# R.N.1 - TRINITÉ - RAVINE NUMA

## STABILITÉ DES TALUS DE DÉBLAIS

(SITUATION AU 14-05-1985)

**85 ANT 010**

FIGURE 8

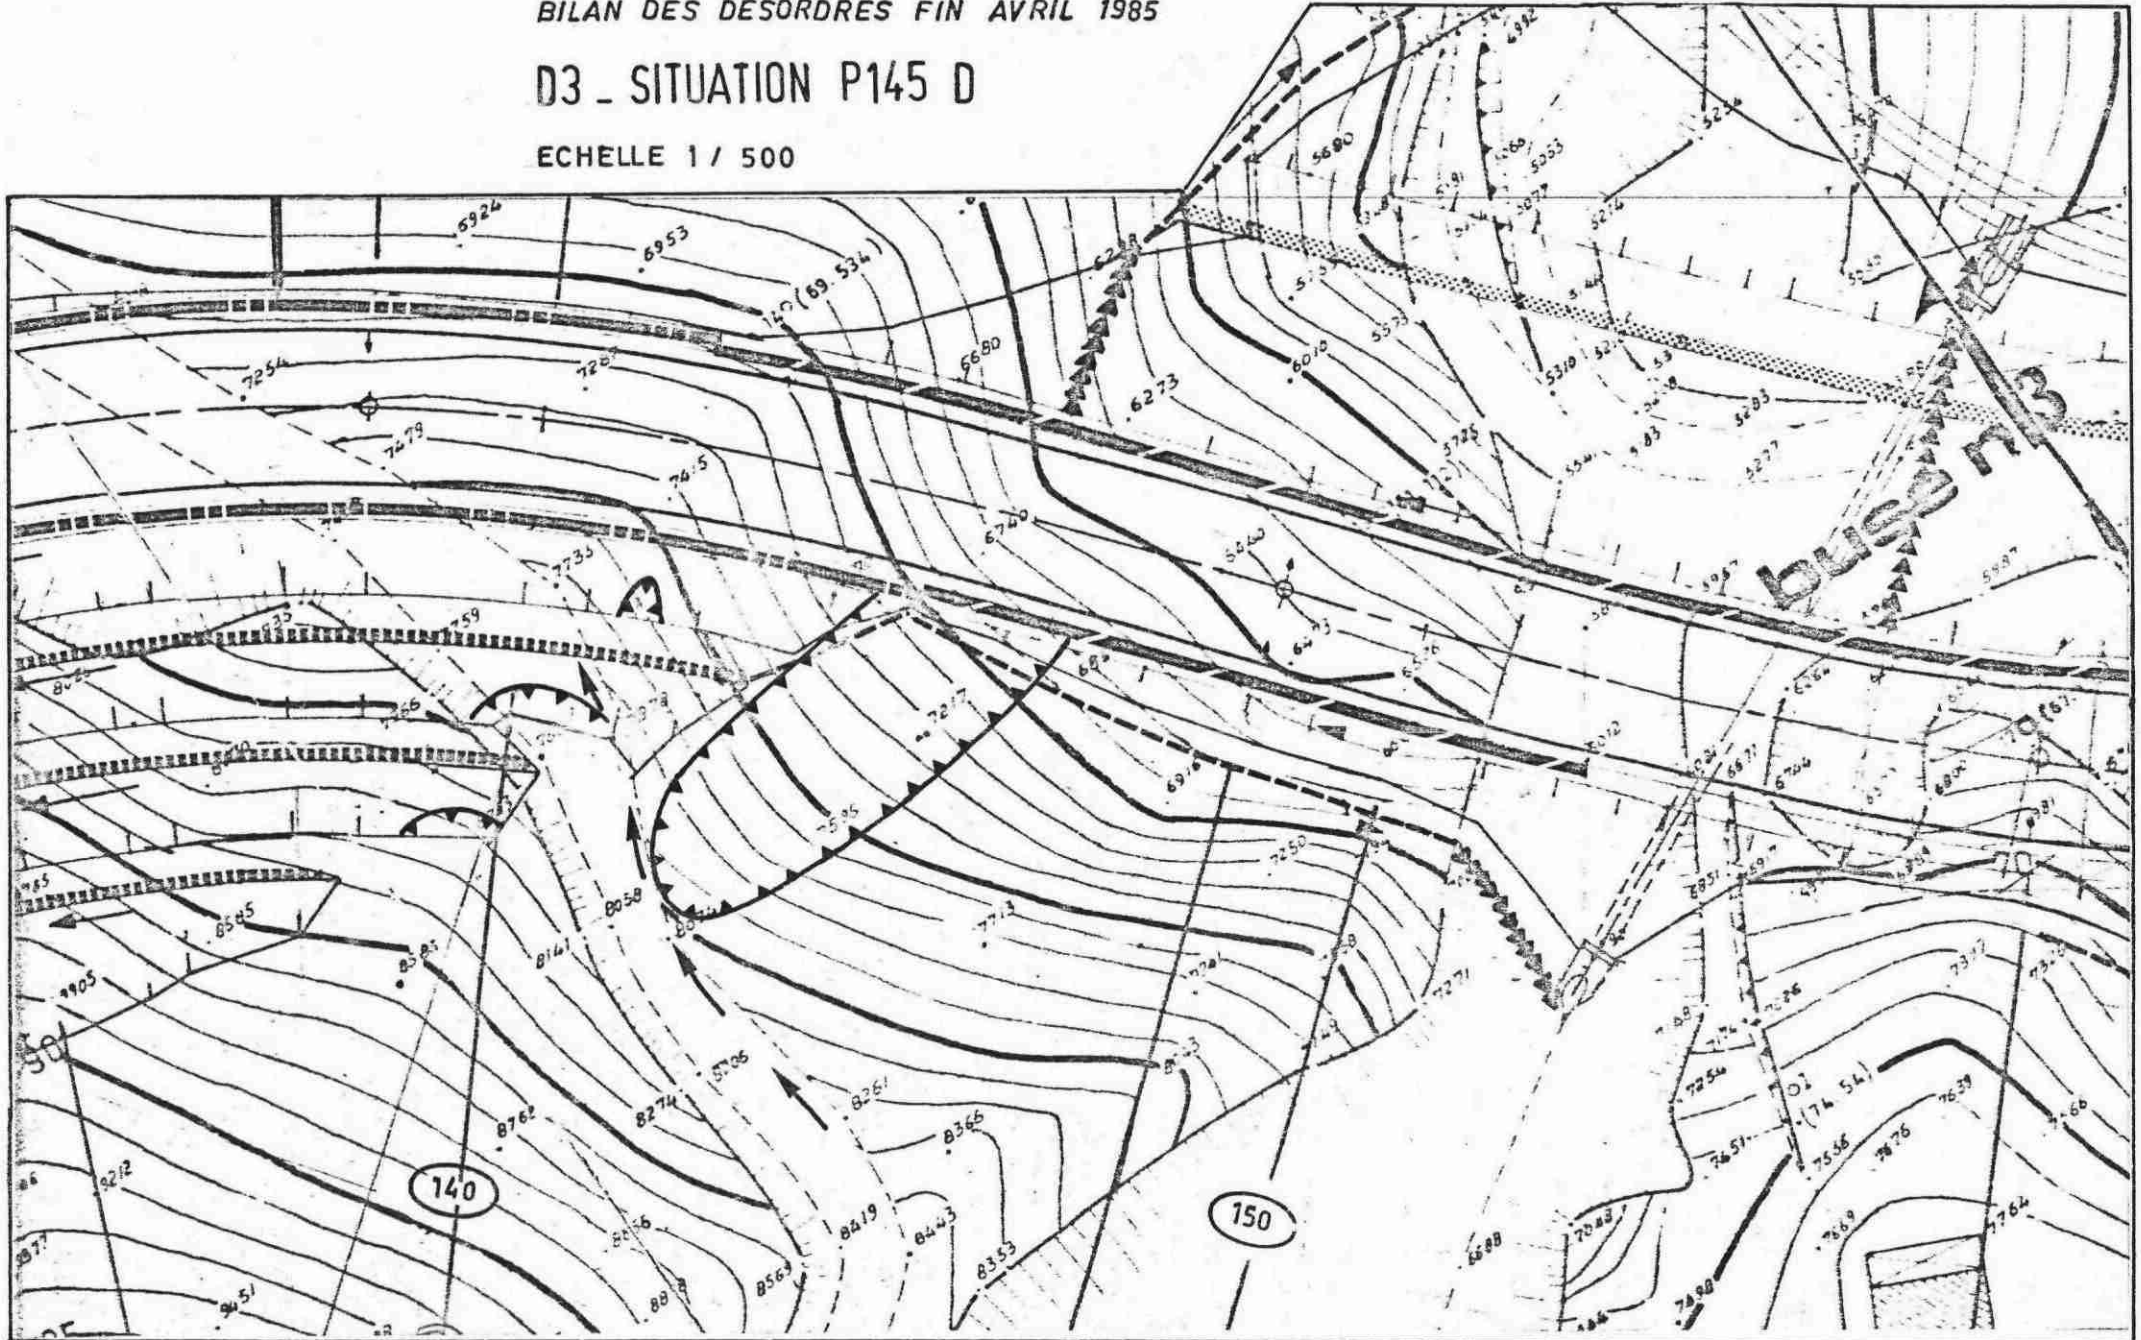
##### a) glissement P.145 D (figure 8)

Ce glissement a subi peu d'évolution, de la terre végétale a continué à glisser.

Nous rappelons que la trace au-dessus canalise les eaux de ruissellement vers cette zone et la seconde banquette.

##### b) éboulement P.142 D (figure 8 et photo 7)

Cet éboulement affecte seulement la crête du premier redan. Ses dimensions sont  $h = 2$  m et  $l = 1$  m.

La zone éboulée, constituée de deux matériaux : argile au sommet et matériau semi-rocheux au-dessous, s'est détachée le long de fissures formant un dièdre orienté vers la chaussée.

##### c) glissements P.140 D - P.143 D (figures 8 et 9, photo 8)

Ces glissements affectent essentiellement la tranche supérieure des 2e et 3e redans (ceux-ci étant constitués de deux matériaux : argile grise sur matériau semi-rocheux). Leurs longueurs sont d'environ 20 m à partir du début du déblai.

#### a) Glissement P.145 D

Le glissement au profil P.145 D avait fait l'objet d'une proposition en novembre 84, elle consistait à réaliser un mur en gabions.

Nous suggérons de modifier la proposition initiale de novembre 84, c'est-à-dire de réaliser un second mur de gabions à environ 10 m en-dessous de la trace. Ces murs de gabions devront nécessairement reposer sur le substratum semi-rocheux.

Pour l'éboulement au P.142 D, une solution serait de réaliser une tranchée jusqu'en bas du redan et de combler la poche ainsi créée par des granulats (par exemple tout venant 0/80). Ce massif serait soutenu par un grillage épinglé.

Nous suggérons de seulement suivre l'évolution des glissements sur les deuxième et troisième redans droits, car ceux-ci devraient atteindre rapidement leurs profils d'équilibre.

FIGURE 10

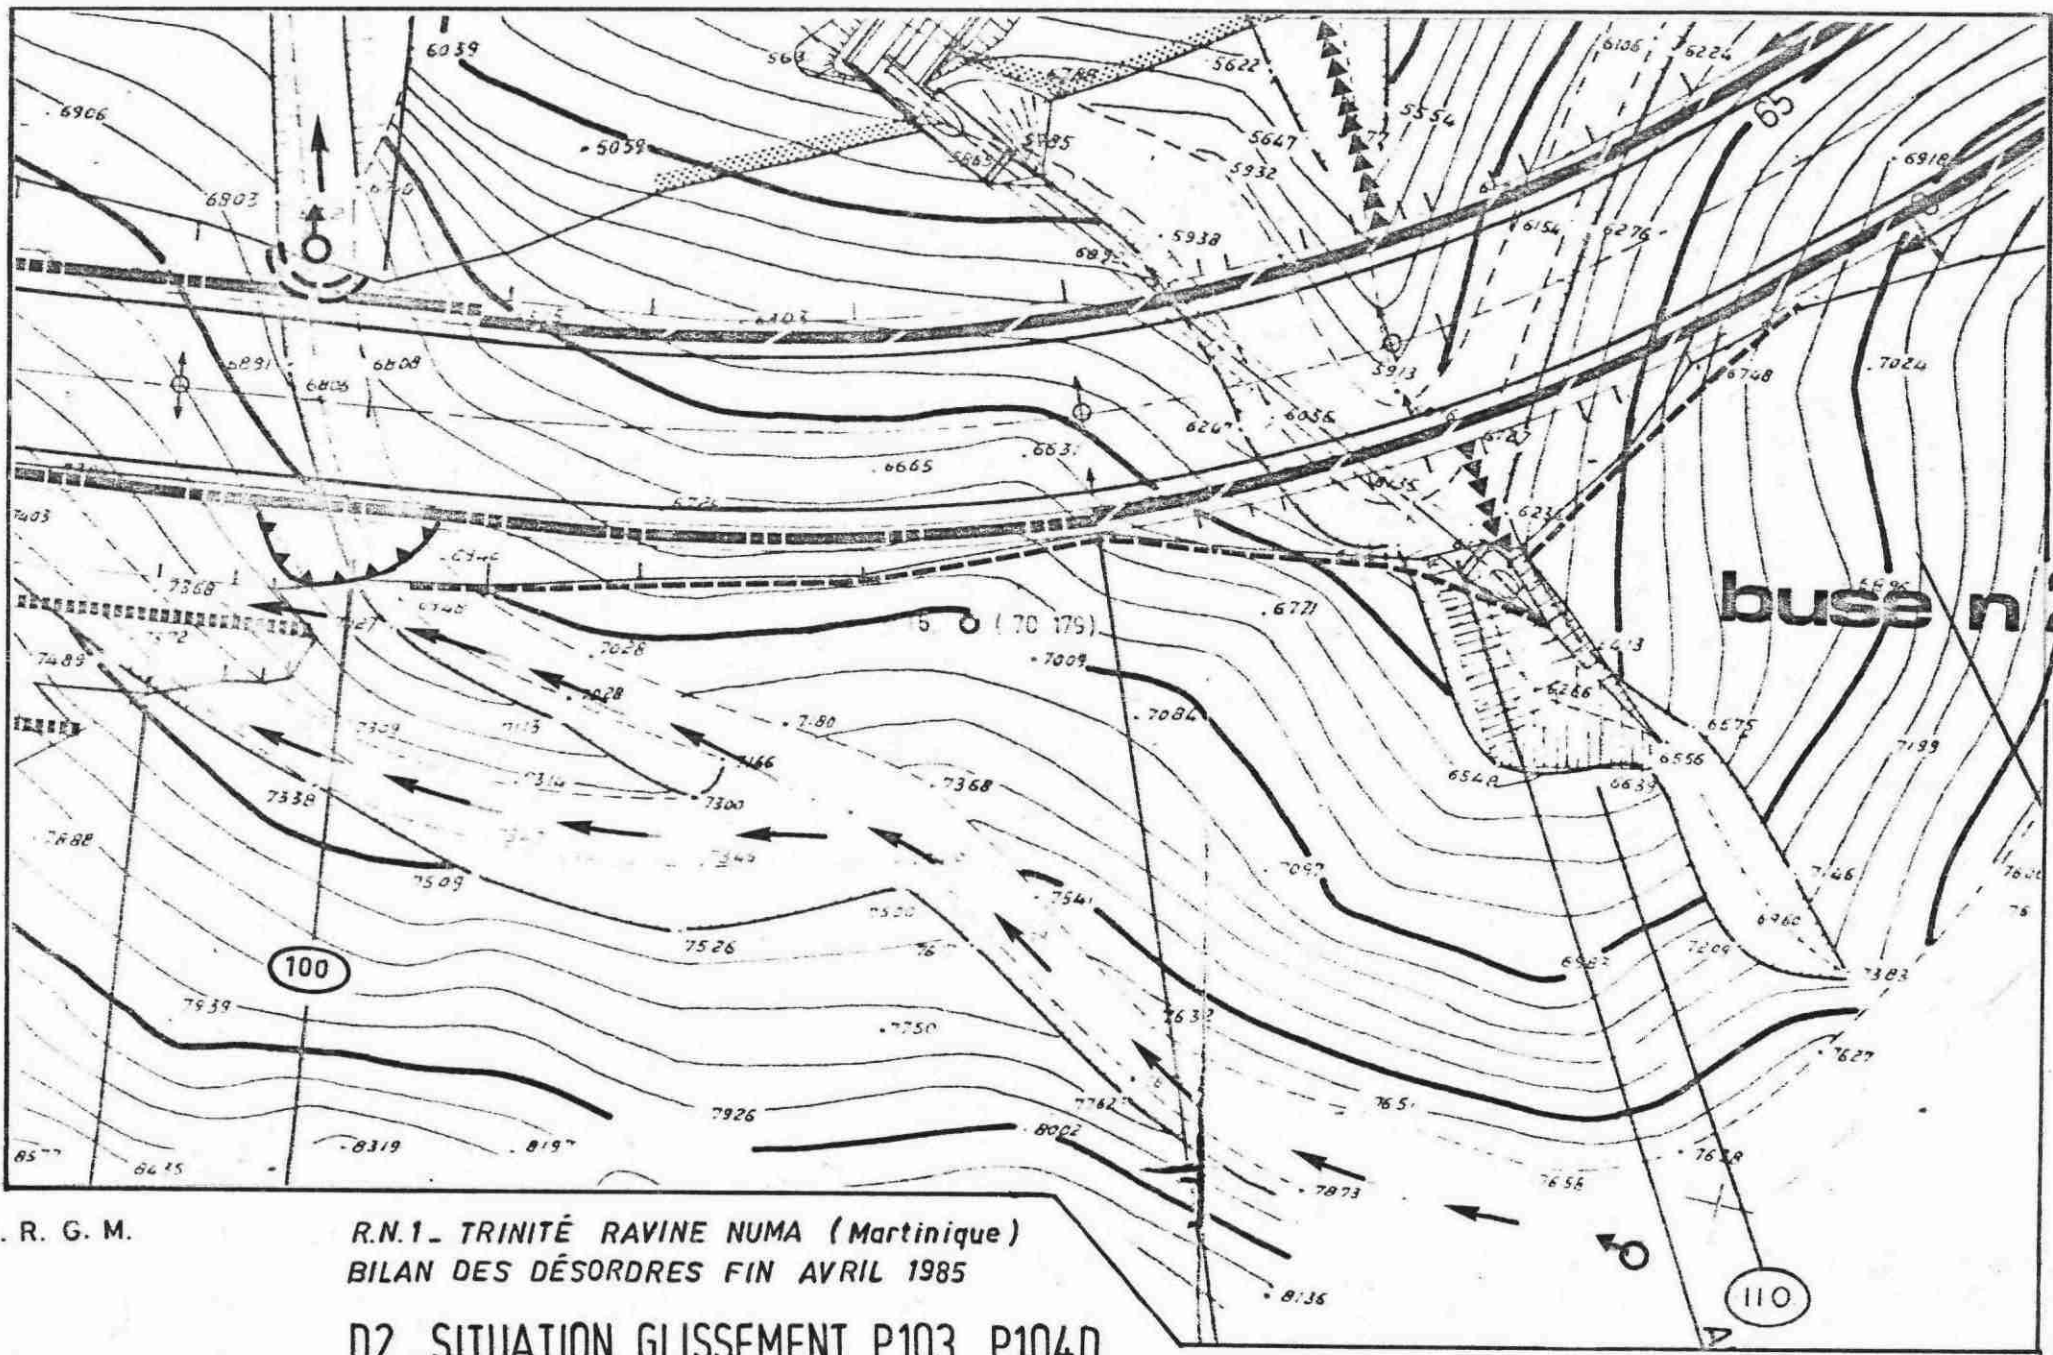
###### a) glissement P.103 - P.104 D (figures 10 et 11 - photos 9 et 10) (annexe 3)

Ce glissement affecte toute la hauteur du talus ( $h = 4$  m), sur une longueur de 22 m.

Ce talus est formé de deux matériaux : une tranche supérieure de 1 m de terre végétale et le reste étant un matériau semi-rocheux altéré.

On note des venues d'eau par la trace qui traverse le bassin versant de la buse n° 2, et ce jusqu'au profil P.55 sur les première et deuxième banquettes. La ravine de la buse n° 2 est partiellement obstruée par un éboulement en amont de la trace.

##### a) Glissement P.103 - 104 D

Une extension est possible sur toute la zone où cette tranche superficielle d'argile est présente, en particulier sur le premier redan droit entre les profils P.100 et P.106.

Une mesure immédiate est de canaliser les eaux de ruissellement sur la trace dans la ravine.

Une solution est de réduire la pente du talus dans cette zone : soit par une pente générale à 2 H - 3 B avec végétalisation, soit plutôt en réalisant une banquette au niveau du contact entre les deux matériaux présents.

FIGURE 12

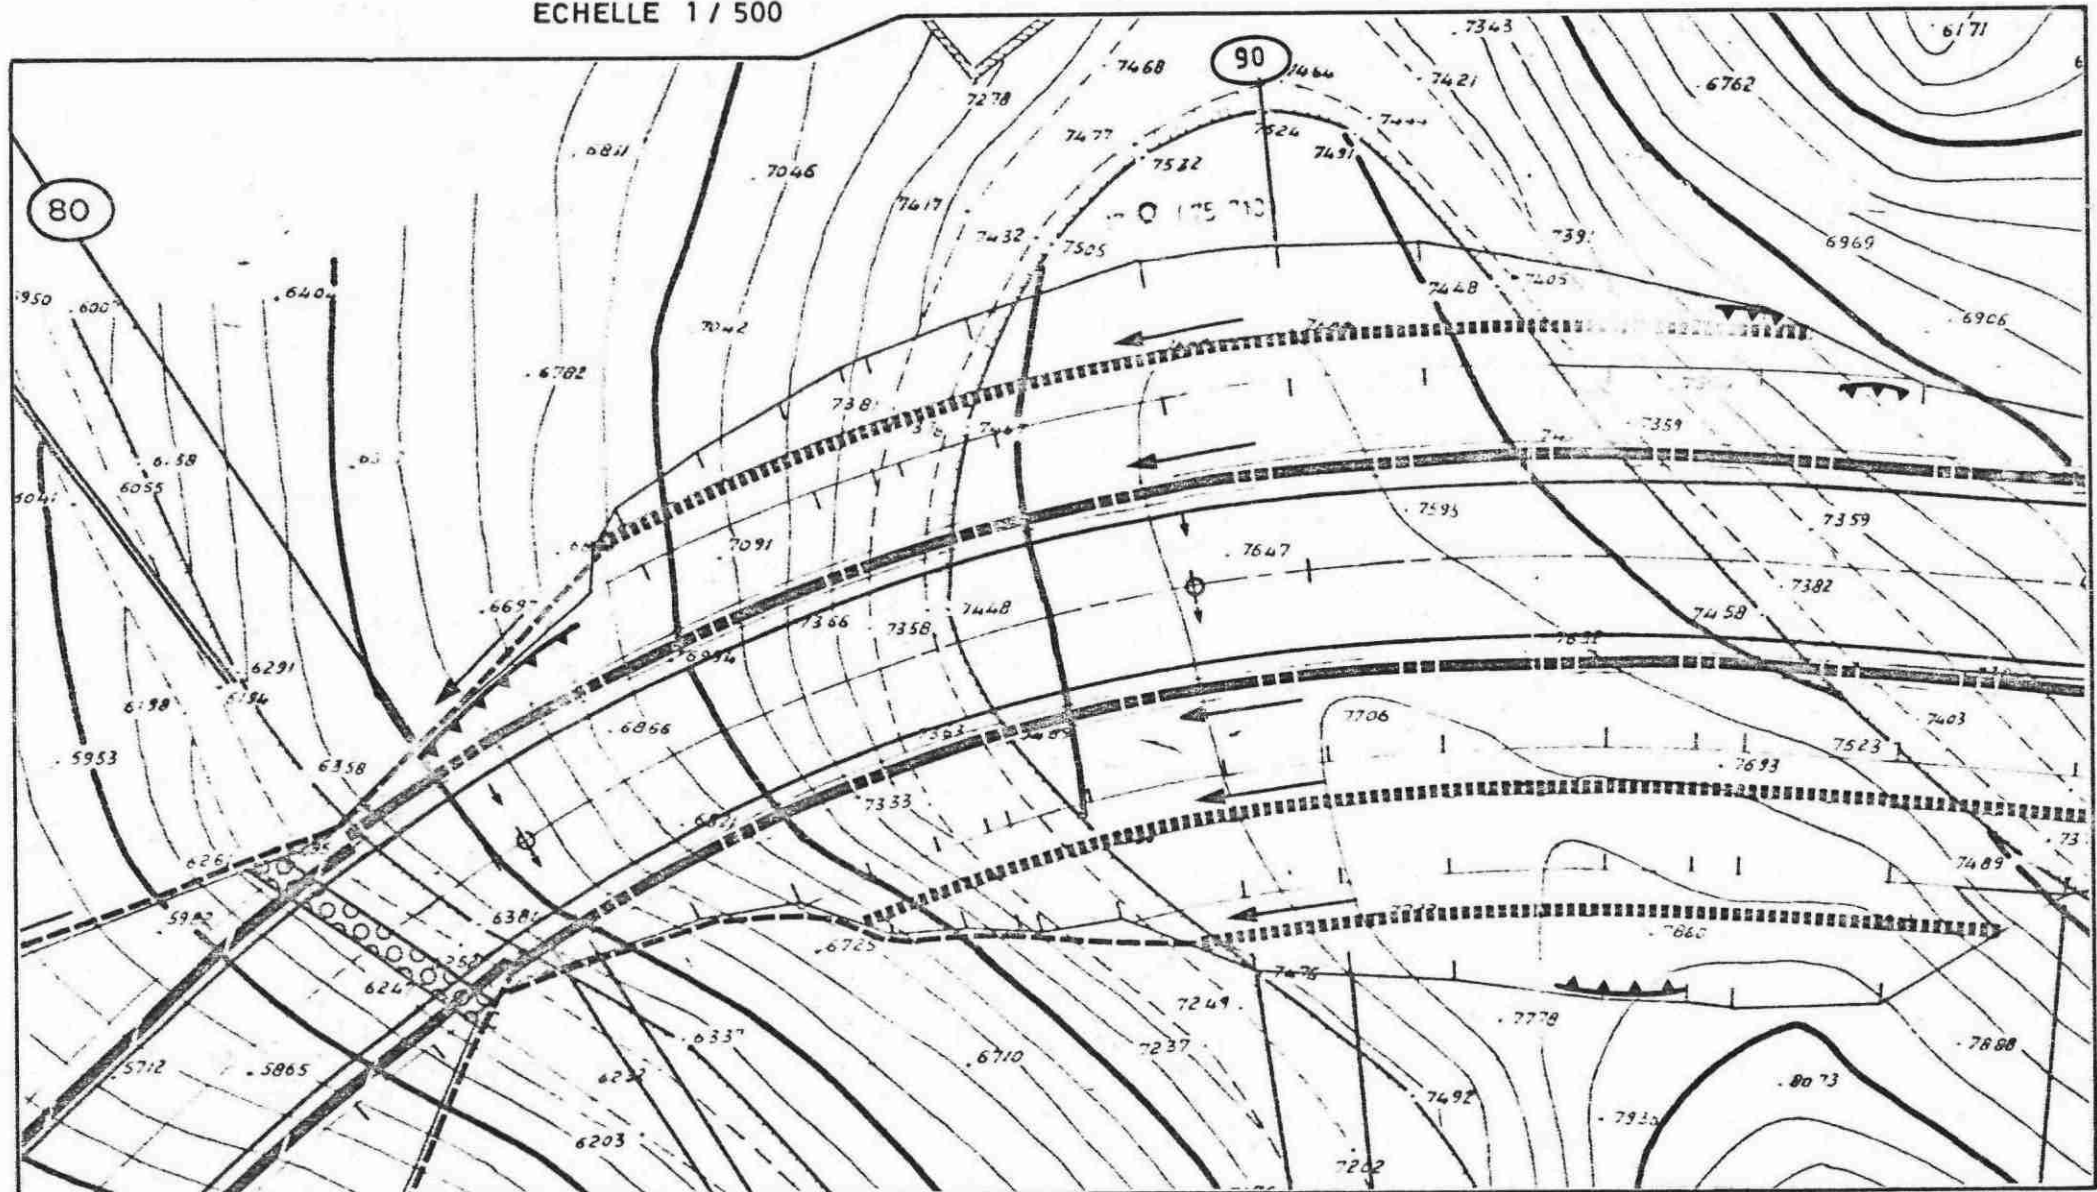
- b) petits éboulements P.81 G (1e redan) (figure 12 - photo 11)  
P.92 D (4e redan) (figure 12)  
P.94 G (2e redan) (figure 12 - photo 12)  
P.95 G (1e redan) (figures 12 et 13 - photo 12).

Ces petits éboulements (longueur entre 5 et 10 m) se produisent dans la partie supérieure des redans, au contact argile rouge et argile plastique marron. Cette dernière, gonflante, se dessèche au soleil et perd toute cohérence. On retrouve cette situation sur les côtés et sommets du déblai.

##### b) Petits éboulements

Une extension par étapes aux points déjà cités est tout à fait probable.

Une solution est de remodeler les zones de désordres (extrémités de déblai).
